AVIS TECHNIQUE D'EXPERT

Dossier : D-2024-834 / Mr & Mme [REDACTED]

CP - Ville : 17580 Le Bois-Plage-en-Ré – France

1. Vue et descriptif du bien expertisé

Notre réglet :

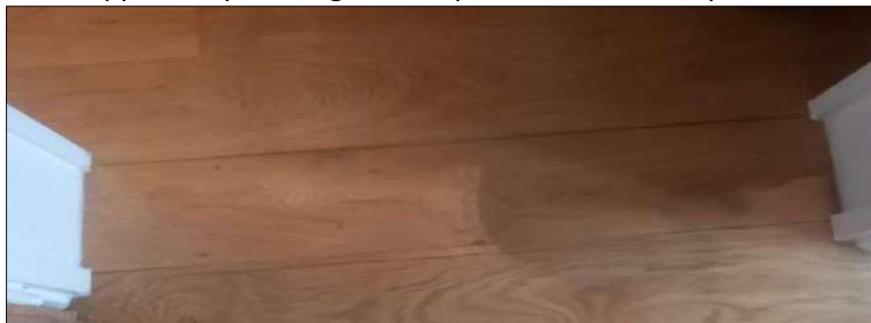
Nous constatons à l'étage que des lames de parquet en chêne massif bougent, sont écartées et présentes des percements.

- s'enfonce de 16 mm à 18mm par endroit entre les lames,
- indique des espaces entre des lames de parquet de 1 à 4 mm.

Suite à la pose de joints et de plinthes bois, nous ne pouvons constater la dilatation du parquet en périphérie de murs.

Sur plancher chauffant, le parquet doit être adapté au chauffage par le sol. Il doit **obligatoirement** être en pose collée en plain soit directement sur la chape ou sur un isolant.

Suite au constat, entre deux lames, de passage de réseaux du plancher chauffant, il est recommandé de faire déposer par un menuisier quelques lames de parquet en rdc et à l'étage pour procéder à une investigation supplémentaire afin de constater la mise en œuvre.

6.4. Couverture

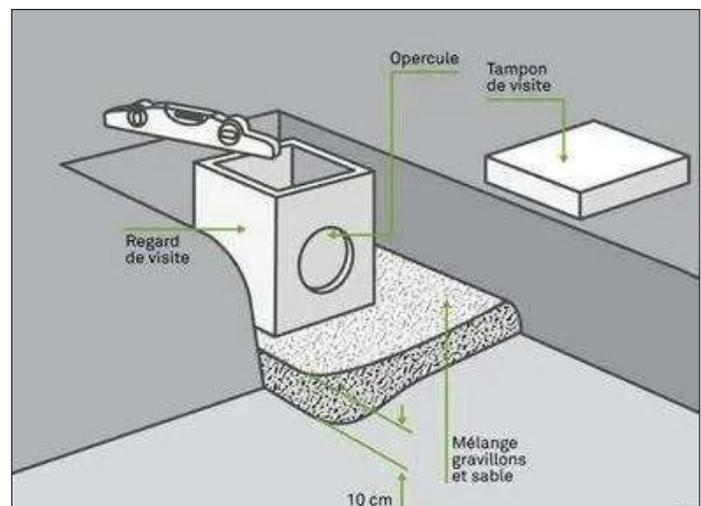
Suite aux constats émis et la réception de travaux n'étant pas réalisée, il conviendra de mettre en réserve, sur le procès-verbal de réception de travaux, la mise en œuvre de la réfection des couvertures (à neuf pour la partie cuisine et en remaniement pour les autres couvertures).

Si le contractant général ne met pas les moyens en œuvre, un bilan par un professionnel couvreur, non intervenu sur le chantier, devra être émis (et le cas échéant un devis des prestations à réaliser pour parfaite conformité).
